**Avis délibéré de la Mission Régionale
d'Autorité environnementale
de La Réunion
sur le projet d'accès au Centre de Traitement
et de Valorisation de Déchets (CTVD)
en passant sous le pont de la rivière Saint-Etienne
sur la commune de Saint-Pierre**

n°MRAe 2018APREU16

L'Autorité environnementale (Ae) a été saisie pour avis par la Société Publique Locale (SPL) d'Aménagement Grand Sud sur le projet d'amélioration de l'accès par la RN1 au Centre de Traitement et de Valorisation des Déchets (CTVD) de la société ILEVA, incluant l'installation de stockage de déchets non dangereux (ISDND), à Pierrefonds, sur la commune de Saint-Pierre de l'île de La Réunion (974). Le CTVD génère des flux de camions conséquents.

Copyright IGN – localisation du projet routier

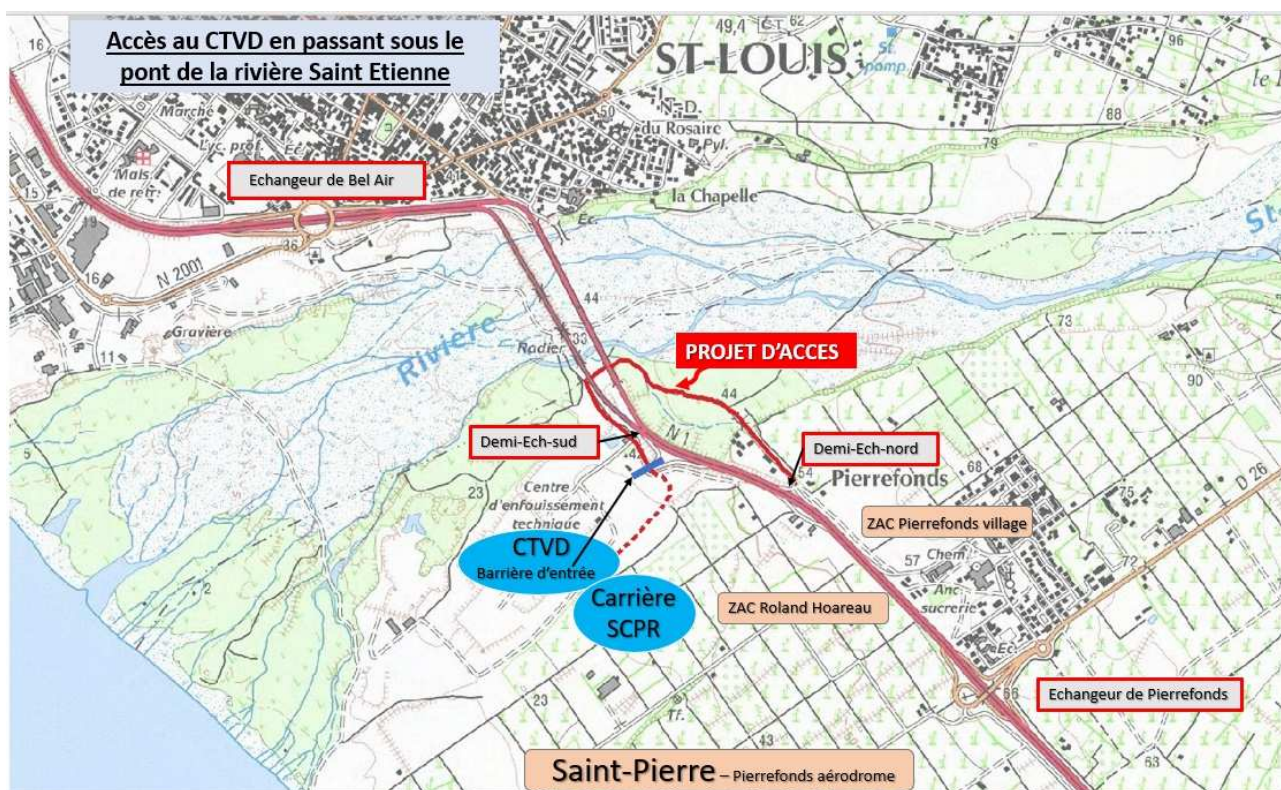
- *L'Ae recommande que les tracés et priorités de passage soient explicités au niveau du raccordement du demi-échangeur sud de la RN 1, pour tous les flux, en entrée et en sortie, avec ou sans bretelle de raccordement à la ZAC Roland Hoareau.*

- *L'Ae estime que le gabarit en largeur de la nouvelle route (2 voies de 3 mètres) est contraignant pour les croisements de camions et recommande de revoir le dimensionnement du projet (largeur minimale de roulement de 7 mètres, et des surlargeurs en virage et en pente) afin d'assurer une meilleure sécurité routière.*

- *L'Ae recommande d'explicitier l'emprise de la nouvelle route au niveau du lit majeur de la rivière Saint-Etienne et de localiser les équipements pour la fermeture en cas de crue, en application de la mesure M26 (page 201) (mise en place de barrières levantes, de portails coulissants motorisés et d'aires de retournement aux extrémités de la voie).*
